**AVIS RELATIF À LA PROTECTION
CONTRE LES EVENTUELS EFFETS NOCIFS ET NUISANCES
PROVOQUÉS PAR LES RAYONNEMENTS NON IONISANTS
GÉNÉRÉS PAR DES ANTENNES ÉMETTRICES STATIONNAIRES**

Commune : CHARLEROI - Exploitant : ORANGE

Référence exploitant : 785C1_1 / 32785C1_1 / 42785C1_1 / 52785C1_1

Rapport n° 1832 / 2024

Figure 1 : Vue en plan des lieux de séjour et des points de contrôle

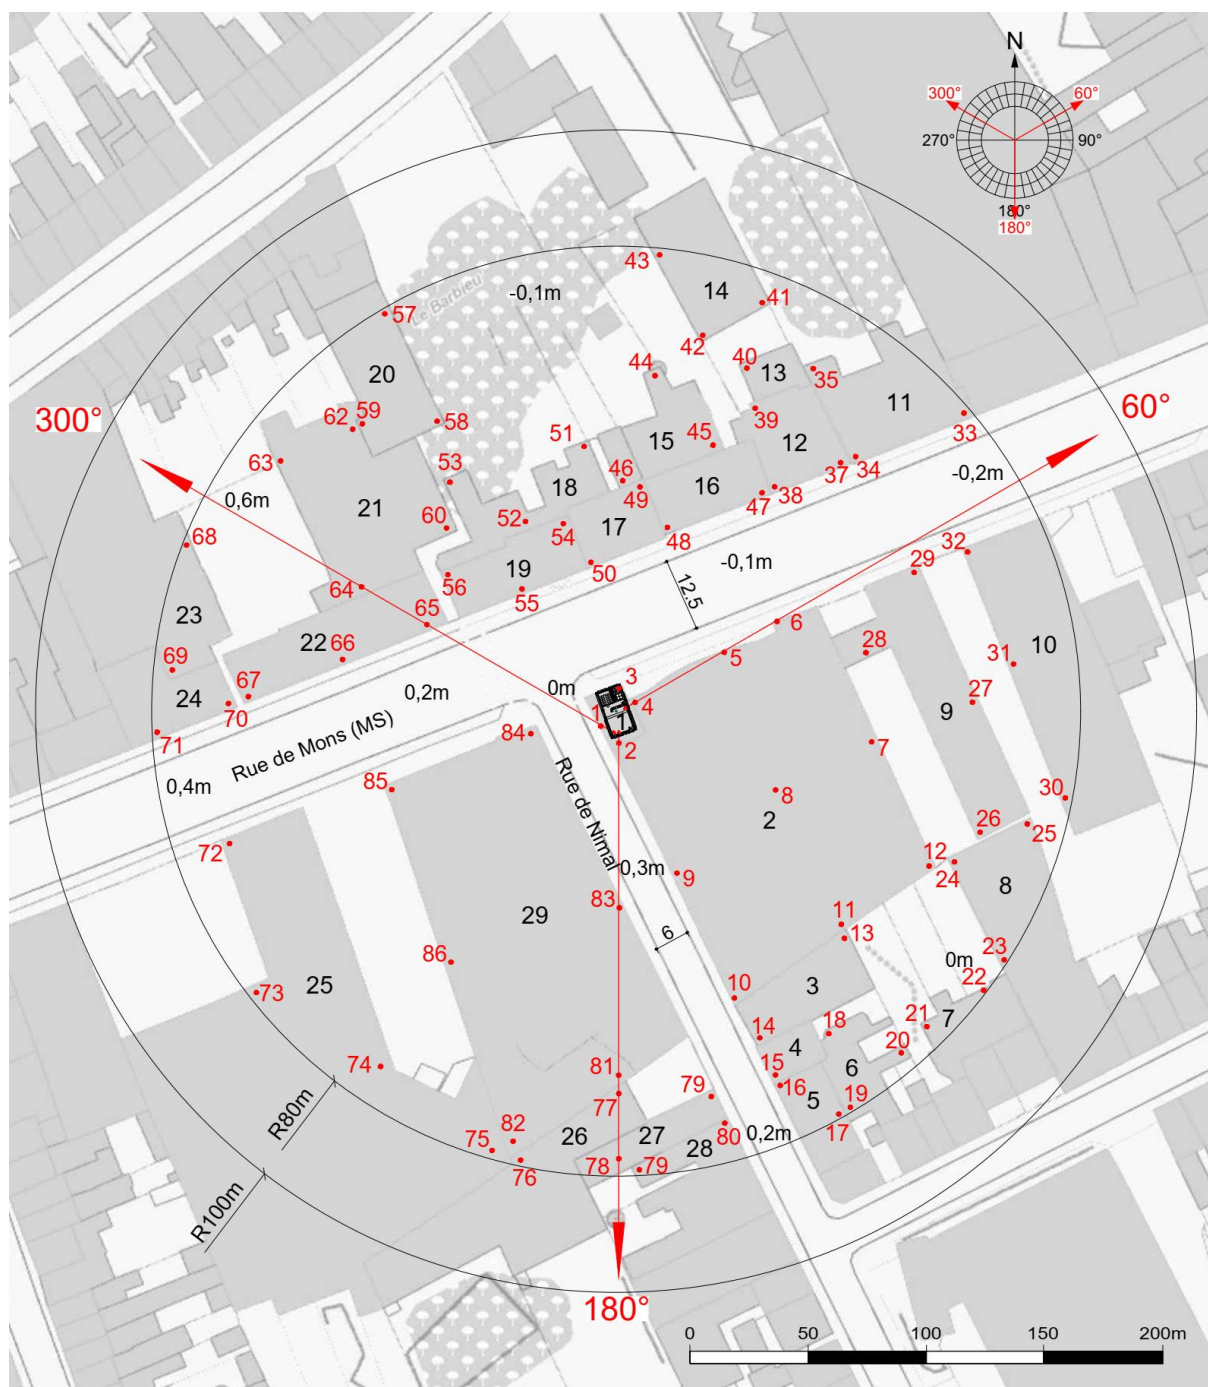
Les fréquences d'émission, la puissance rayonnée par chacune des antennes et leur gain permettent de déterminer le rayon de la zone à analyser. Tout dépassement de la limite par installation est exclu en dehors de cette zone. Le tableau 2 reprend les 35 LS² pour lesquels l'indice d'exposition est le plus élevé. Les différentes colonnes indiquent :

- le numéro du point de contrôle repris sur un des plans de la figure 1;
- le numéro du LS dans lequel se trouve le point de contrôle de la 1^{ère} colonne ;
- l'atténuation d'obstacle prise en compte pour le calcul de l'indice d'exposition dans le LS ;
- le résultat du calcul de l'indice d'exposition.

N° point de contrôle	LS	Atténuation (dB)	Indice d'exposition relatif à la limite par installation IE_i
10	LS2	3,0	0,089
33	LS11	3,0	0,085
80	LS28	3,0	0,076
12	LS2	3,0	0,064
78	LS27	3,0	0,063
81	LS28	3,0	0,063
15	LS4	3,0	0,059
11	LS2	3,0	0,058
69	LS24	3,0	0,057
17	LS5	3,0	0,057
57	LS20	3,0	0,055
87	LS29	3,0	0,055
35	LS11	3,0	0,052
34	LS11	3,0	0,052
16	LS5	3,0	0,051
7	LS2	3,0	0,051
59	LS20	3,0	0,050
36	LS12	3,0	0,048
68	LS23	3,0	0,048
70	LS24	3,0	0,047
79	LS27	3,0	0,047
29	LS9	3,0	0,044
76	LS26	3,0	0,044
66	LS22	3,0	0,043
75	LS25	3,0	0,043
82	LS29	3,0	0,043
63	LS21	3,0	0,042
27	LS9	3,0	0,039
5	LS2	3,0	0,038
67	LS23	3,0	0,037
58	LS20	3,0	0,035
19	LS6	3,0	0,034
21	LS7	3,0	0,033
62	LS21	3,0	0,033
32	LS10	3,0	0,033

En ce qui concerne les antennes de l'installation mentionnées dans le tableau 1, la distance maximale à laquelle la limite pourrait être atteinte, à l'extérieur, est égale à 88,5 m. S'il n'y a pas de LS à une distance inférieure, les antennes respectent forcément la limite d'immission.

Dans le cas des LS situés à l'intérieur des bâtiments, une atténuation d'obstacle est prise en compte et il en résulte que la distance maximale à laquelle la limite pourrait être atteinte se réduit à 62,6 m.
